**S.S. 78 "SARNANO - AMANDOLA"**  
**LAVORI DI ADEGUAMENTO E/O MIGLIORAMENTO TECNICO FUNZIONALE DELLA SEZIONE STRADALE IN T.S. E POTENZIAMENTO DELLE INTERSEZIONI - 2° STRALCIO**

**PROGETTO DEFINITIVO**

**CAPITOLO D – PROGETTO STRADALE**  
**CAPITOLO D0 – PARTE GENERALE**  
**RELAZIONE DI RISCONTRO**

Facendo seguito alla riunione convocata in data 12/04/2024 dalla CTVIA, il proponente fornisce le integrazioni di cui al riscontro seguente:

Figura 1 In bianco i punti visibili dal punto di osservazione P1 (43.02150318196146, 13.313548687296684)

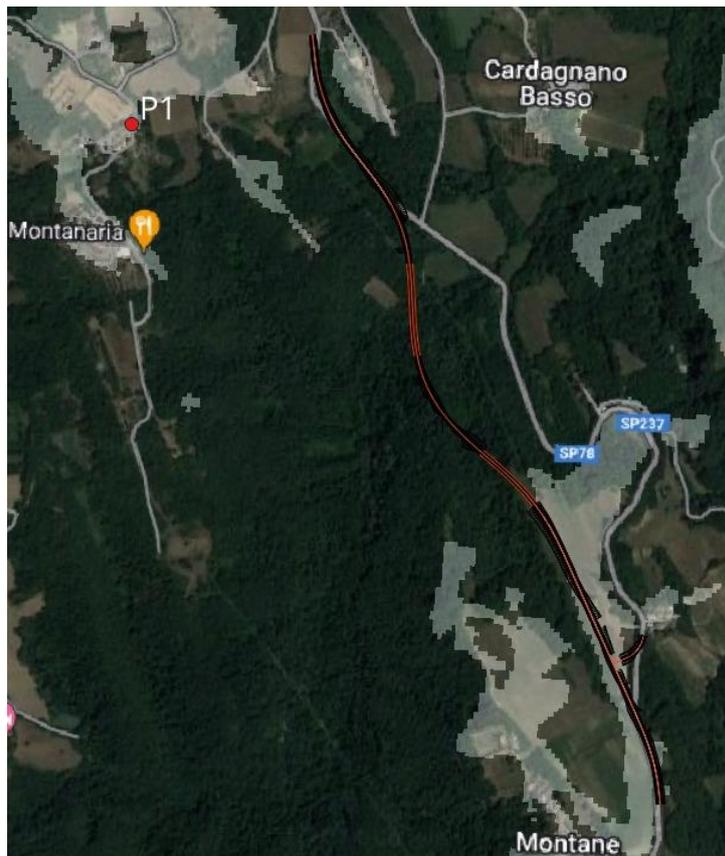
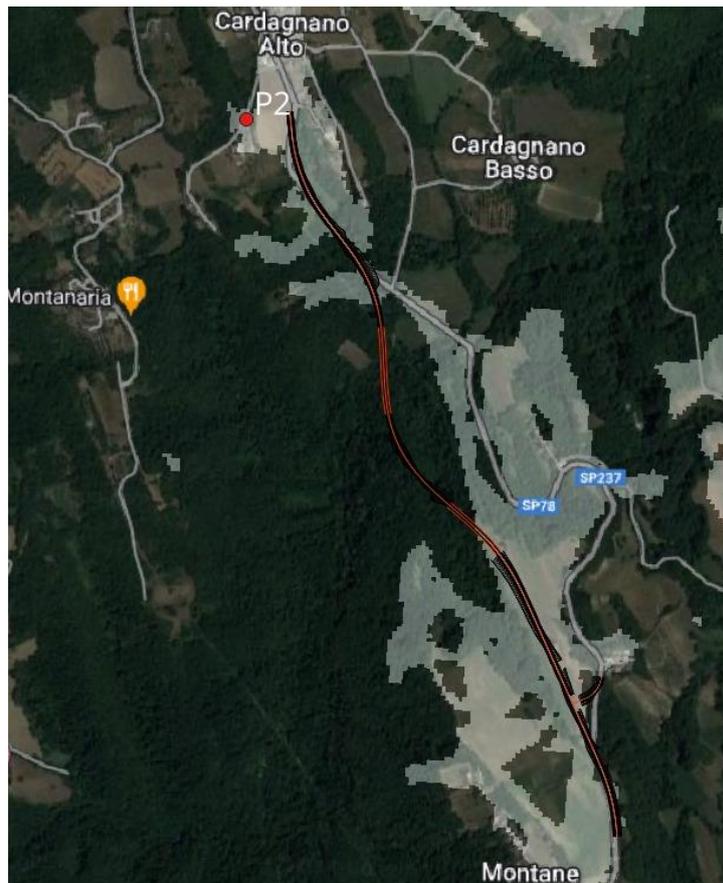
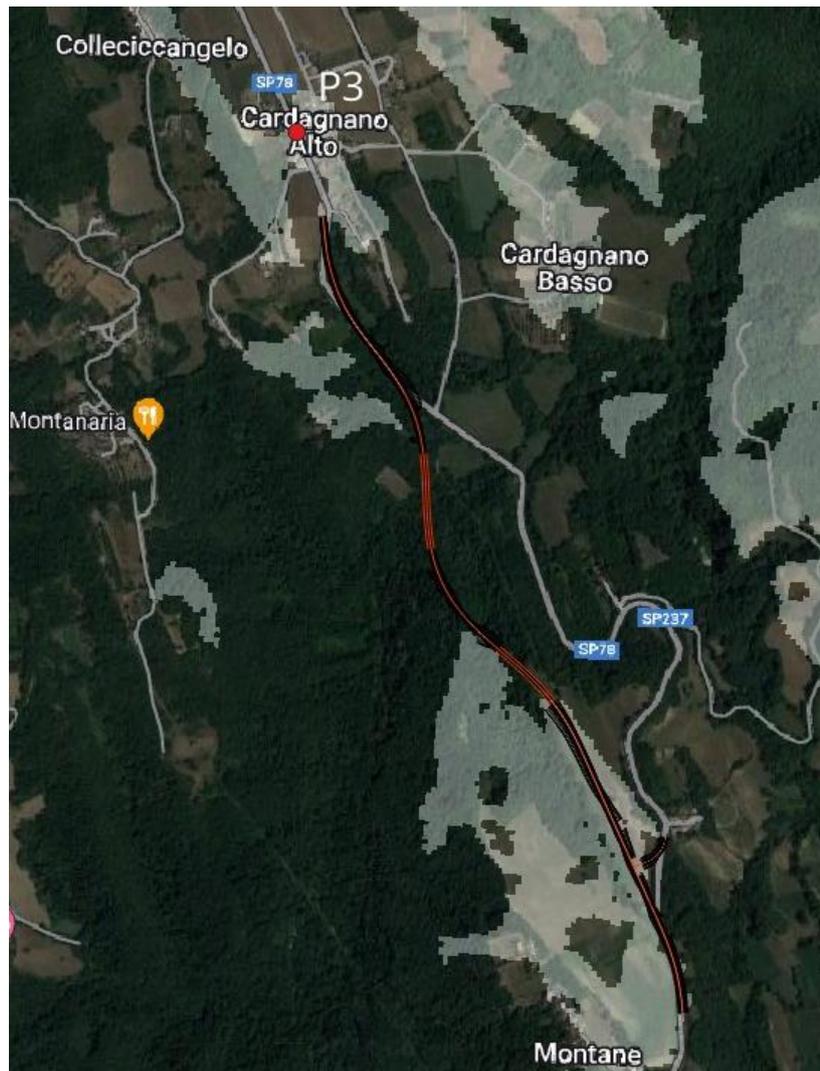
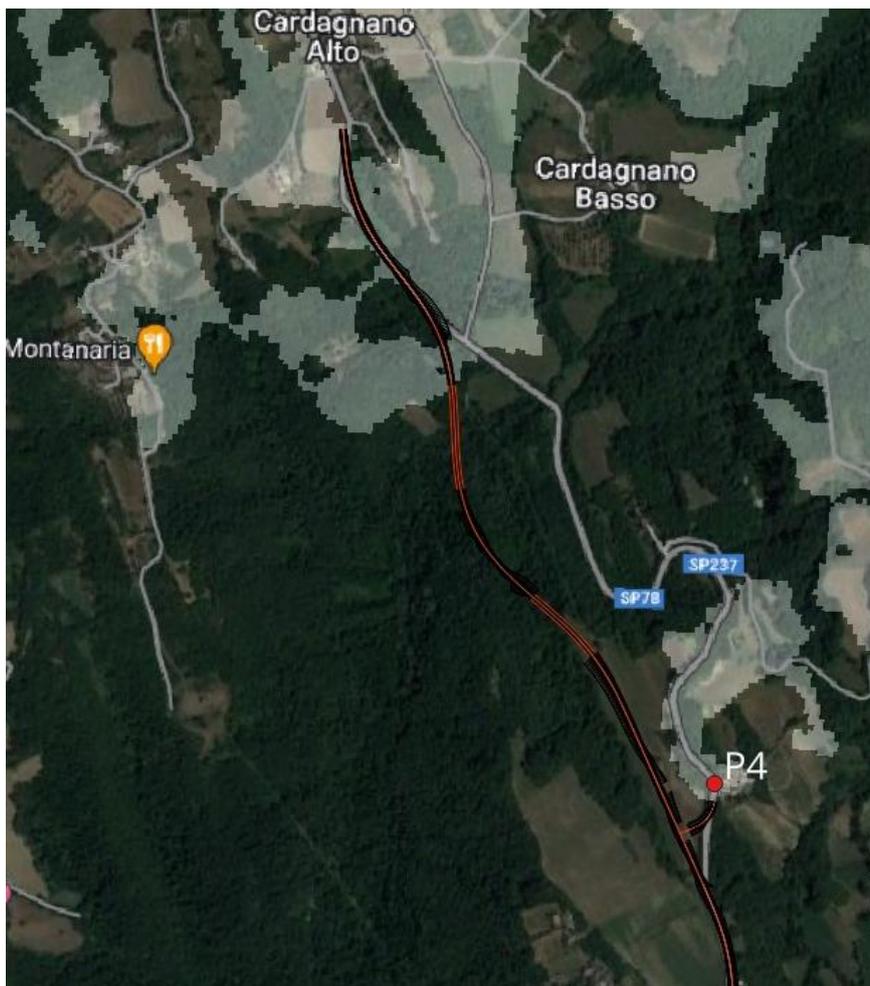
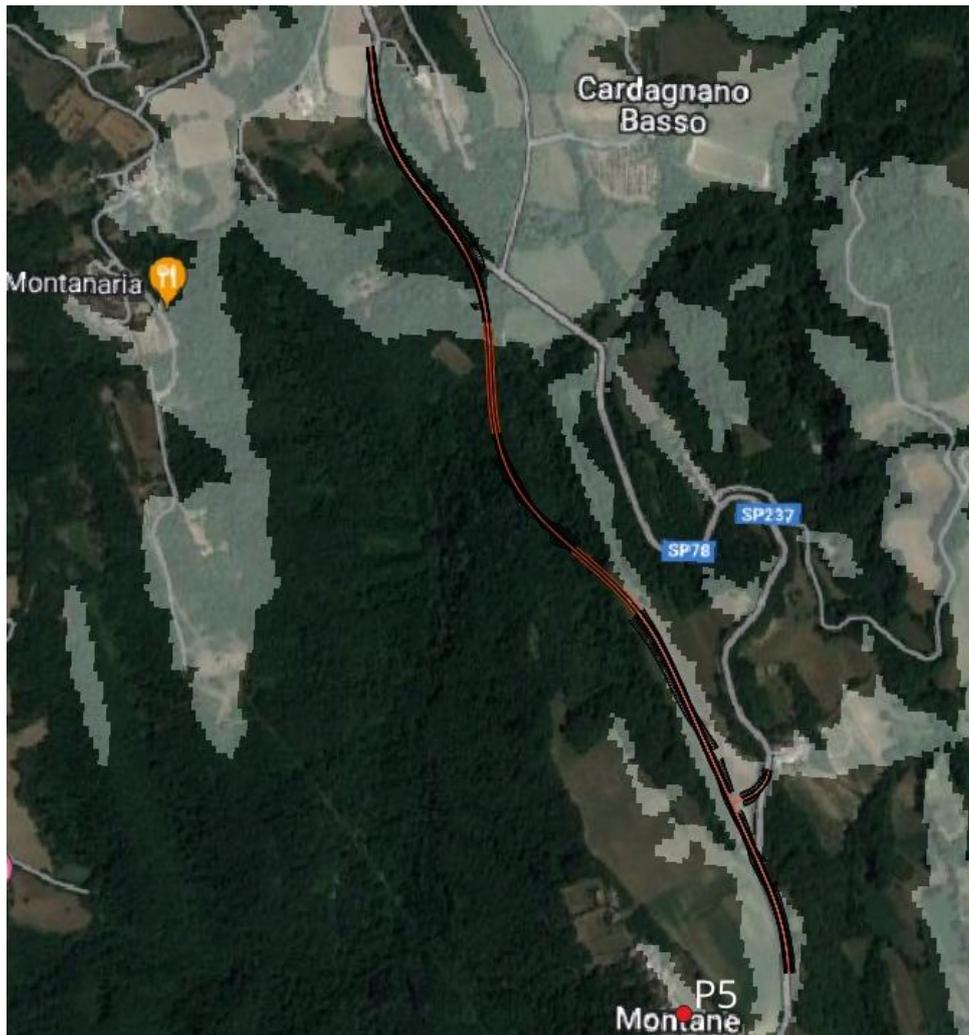
## **7. FOTOINSERIMENTI**

È stato prodotto l'elaborato “R140 - T00IA12AMBF001B – Fotoinserimenti”.

L'analisi di visibilità è stata condotta utilizzando modelli digitali del terreno (DEM) integrati in sistemi informativi geografici (GIS) per giustificare la scelta di elaborare foto-inserimenti da punti di vista più elevati ottenuti tramite drone. Questa analisi ha evidenziato il campo di visibilità, rappresentato in bianco, e le zone d'ombra, rappresentate in nero, dei punti più rappresentativi degli insediamenti abitati nelle vicinanze del progetto di realizzazione della nuova viabilità. Il campo di visibilità è stato calcolato a un'altezza di 1,50 metri dal suolo rispetto al punto di osservazione. È rilevante notare che il modello non include tutta la vegetazione presente, e i sopralluoghi effettuati confermano sostanzialmente che questa limita ulteriormente la visibilità dell'opera. Dai dati emerge chiaramente che la visibilità dell'opera risulta difficile, se non parziale e puntuale. Le immagini riportate mostrano che queste visuali sono prevalentemente riscontrabili nei punti più distanti dall'osservatore, risultando quindi meno percettibili. Tale evidenza, insieme ai punti di interesse evidenziati dalla carta di intervisibilità, giustifica la scelta effettuata per le viste dei foto-inserimenti.

Figura 8: Tracciato esistente (in giallo). In rosso l'ansa di Montane

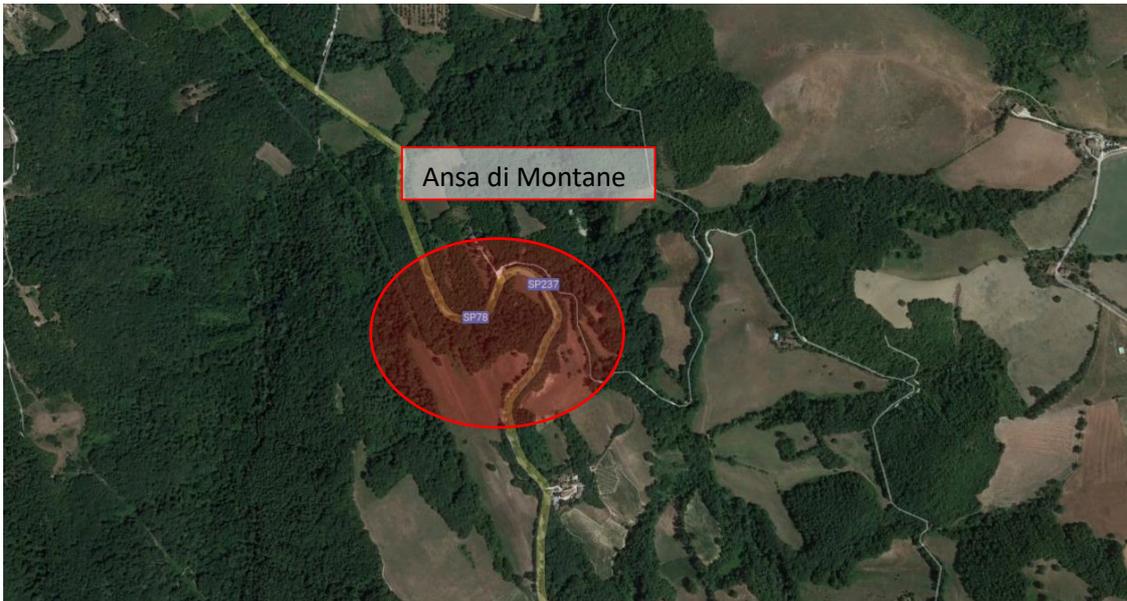
Attualmente, il percorso esistente non consente il raggiungimento dei livelli di servizio stradali per una strada extraurbana di tipo C ai sensi del D.M. 5/11/01 N. 6792.

Infatti, il tratto in esame attraversa una zona di valico, con curvature molto strette, avente fortissime pendenze. Caratteristica peculiare di tale percorso tratto è la presenza di una doppia curva in salita conosciuta come “ansa di Montane”, come risulta evidente dall’immagine appena proposta.

Nasce quindi l’esigenza di un adeguamento della strada esistente, con la realizzazione di un percorso avente caratteristiche plano-altimetriche e livelli di servizio richiesti dalla Normativa.

Figura 13: Profilo di progetto – alternativa di tracciato n.1

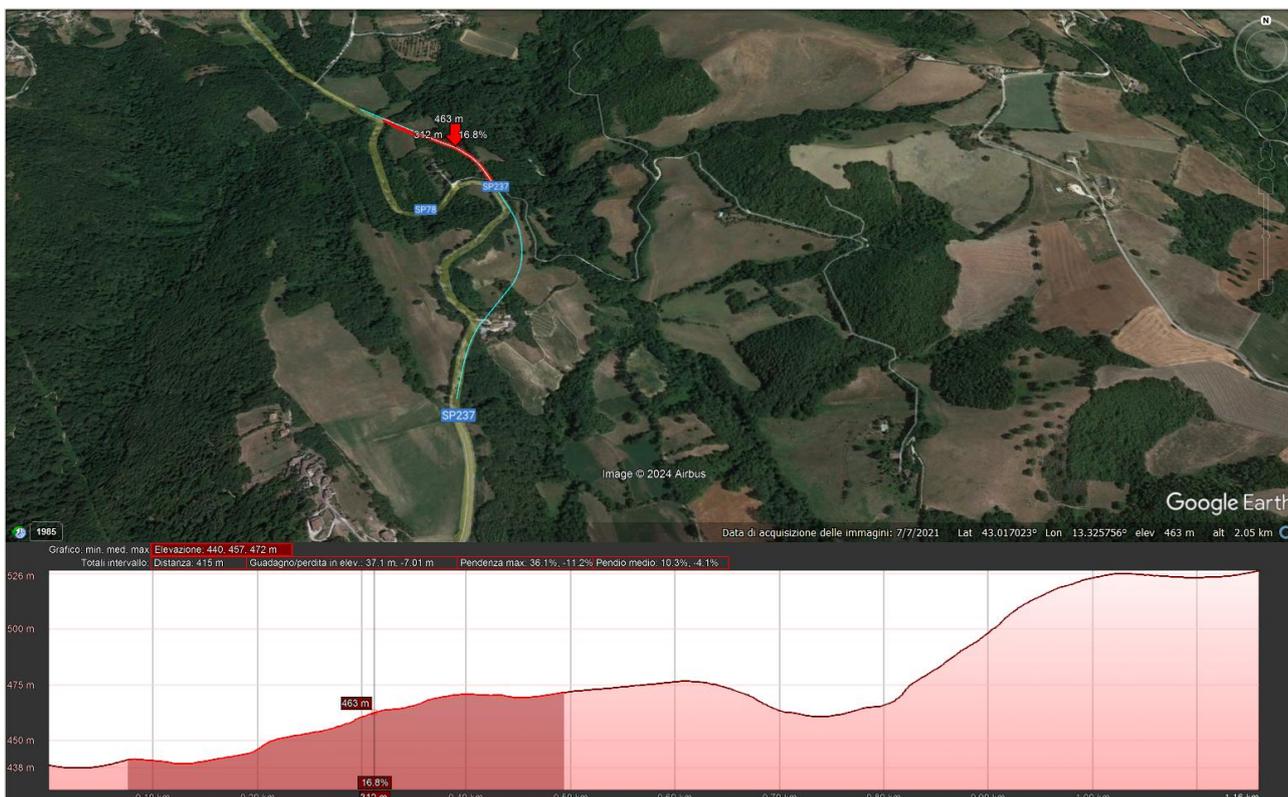
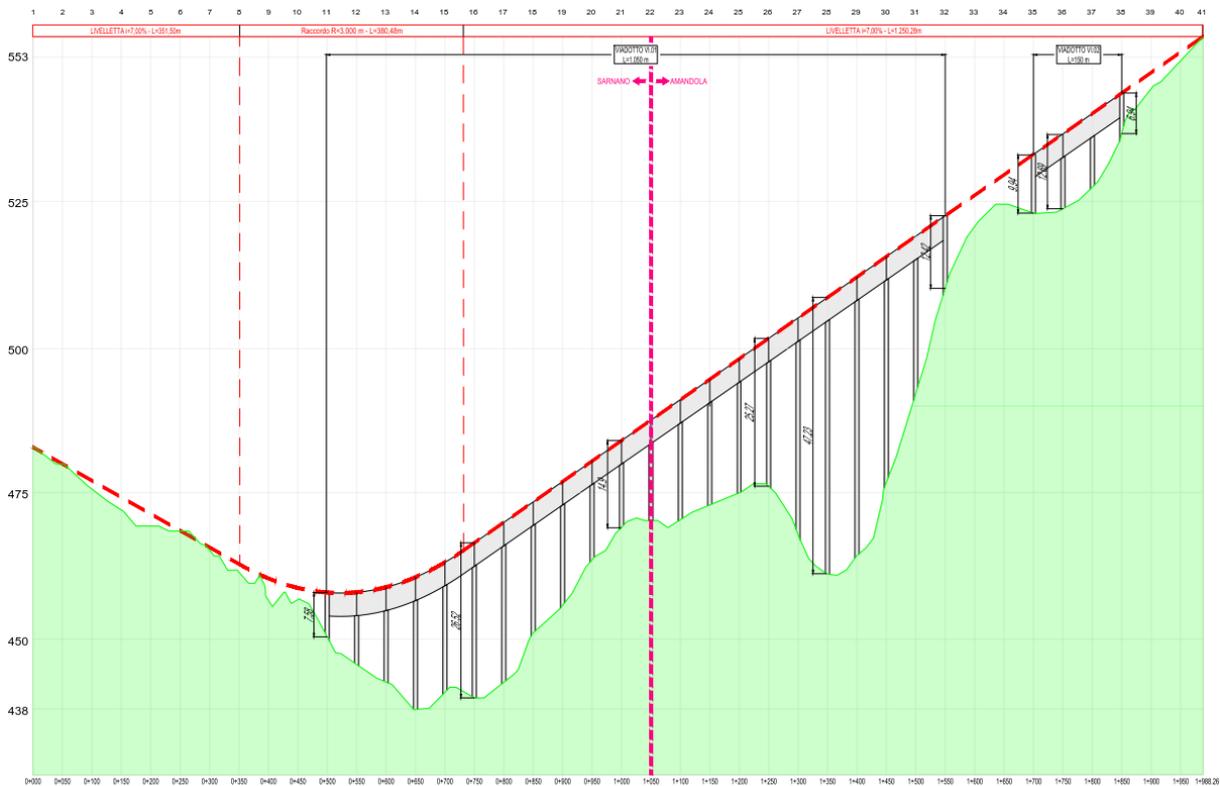
Analizzando il profilo altimetrico dell'area, è possibile osservare che, lungo i raccordi circolari ad ampio raggio, sono presenti notevoli scarpate, dapprima nella zona tra l'inizio del tracciato e la piattaforma stradale della curva di Montane e poi dalla piattaforma stessa alla fine del percorso.

Pertanto, si riscontrano dislivelli medi, tra i punti di riferimento elevati, che comporteranno livellette di progetto aventi una pendenza media compresa tra il 10.3% e il 21.2%. Tali valori risultano molto maggiori delle pendenze longitudinali ammesse per strade extraurbane secondarie di tipo C.

Il profilo di progetto del tracciato alternativo n.1, realizzato con due livellette al 7% di pendenza e un raccordo verticale circolare a raggio molto ampio (3.000 metri), prevede l'inserimento di **2 viadotti**: in particolare, il primo sarebbe lungo circa **1.050 m**, con campate lunghe 50 m e **altezze delle pile** sul versante che arrivano a toccare i **47 m**.

È evidente come l'alternativa appena prospettata non possa essere considerata fattibile, sia dal punto di vista puramente tecnico e realizzativo dell'infrastruttura, ma anche e soprattutto dal punto di vista paesaggistico. Inoltre, sotto il profilo ambientale, considerate le dimensioni delle opere e delle trasformazioni che si renderebbero necessarie, parimenti per questa componente risulterebbe essere un impatto non indifferente con una notevole variazione rispetto alla situazione ex ante.

Figura 14: Confronto su stralcio CTR tra alternativa n.1 (colore rosso) con tracciato di progetto (colore blu)

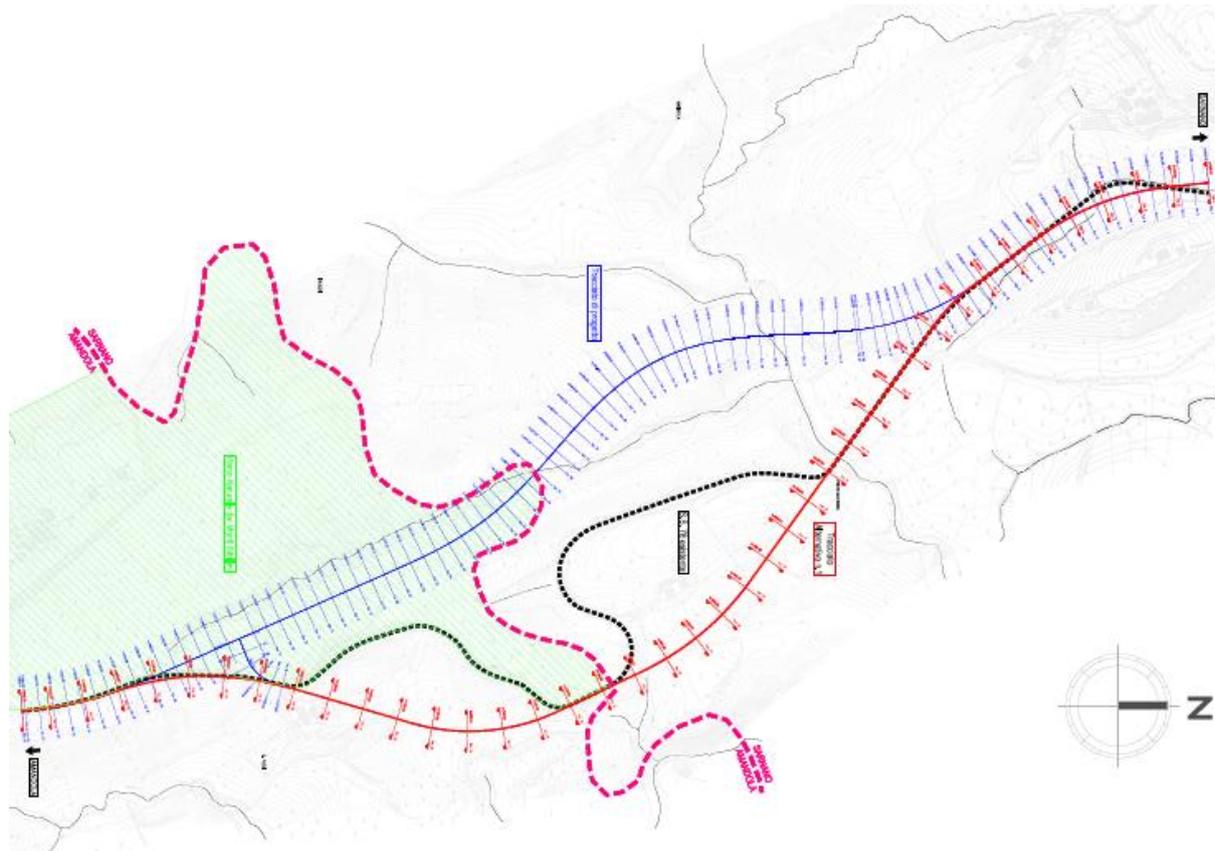
Di seguito si riportano in tabella alcuni parametri di confronto con il tracciato di progetto:

Dall'analisi si evince come il tracciato proposto in alternativa n.1, pur essendo fuori dal Parco, costituisca un intervento molto più pesante rispetto al tracciato di progetto, poiché presenta **2 viadotti** molto più lunghi, **1200 m contro 360m**, rispetto a quelli necessari nel tracciato alternativo, e con altezze delle **pile che superano i 47 metri**, mentre in progetto si hanno pile fino a massimo 24 metri; queste, inoltre, comportano **fondazioni profonde il doppio, circa 40 m**, rispetto a quanto previsto da progetto.

Inoltre, per quanto le lunghezze complessive sembrano comparabili, l'alternativa 1 sarebbe quasi completamente in variante rispetto all'alternativa di progetto, rappresentando pertanto un notevole aumento in termini di consumo di suolo e di interferenza con aree vegetali e boscate.

Figura 15: Analisi profilo di versante all'interno dell'area parco (colore bianco)

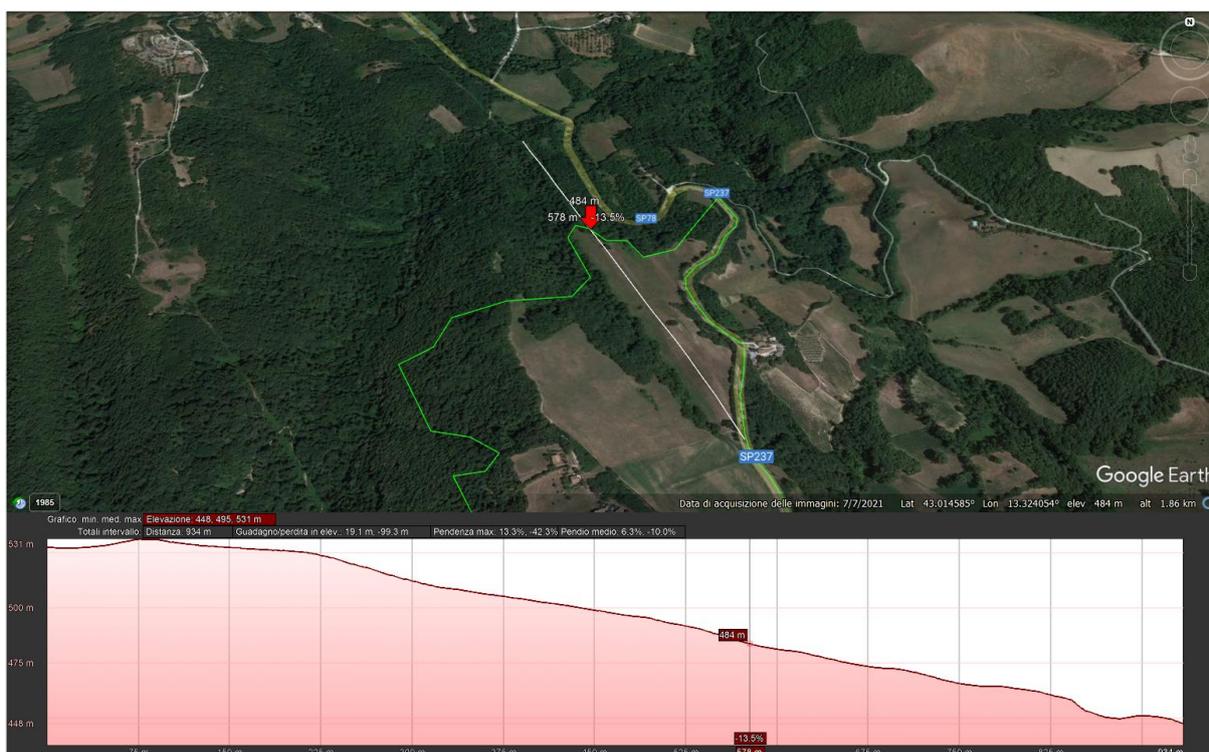
Analizzando il versante ad Ovest della SS.78 esistente, ricadente all'interno dell'area del parco, tracciata con la linea in bianco, emergono due aspetti:

- Le pendenze del versante indagato sono in linea con la Normativa stradale cogente (6.3% circa)
- La zona attraversata del Parco Nazionale dei Sibillini risulta essere una zona priva di alberi e piante ad alto fusto, come si può vedere dall'immagine satellitare.

Sulla base di quanto evidenziato, sono state valutate soluzioni di adeguamento del tracciato di strada esistente con passaggio all'interno dell'area del Parco Nazionale dei Monti Sibillini.

Dal punto di vista planimetrico, il tracciato alternativo n. 2 presenta uno sviluppo molto più lineare rispetto al tracciato esistente, che attraversa perpendicolarmente la collina di Montane; la lunghezza è pari a 1.836,59 m, di cui circa 550 m ricadenti all'interno del Parco dei Monti Sibillini.
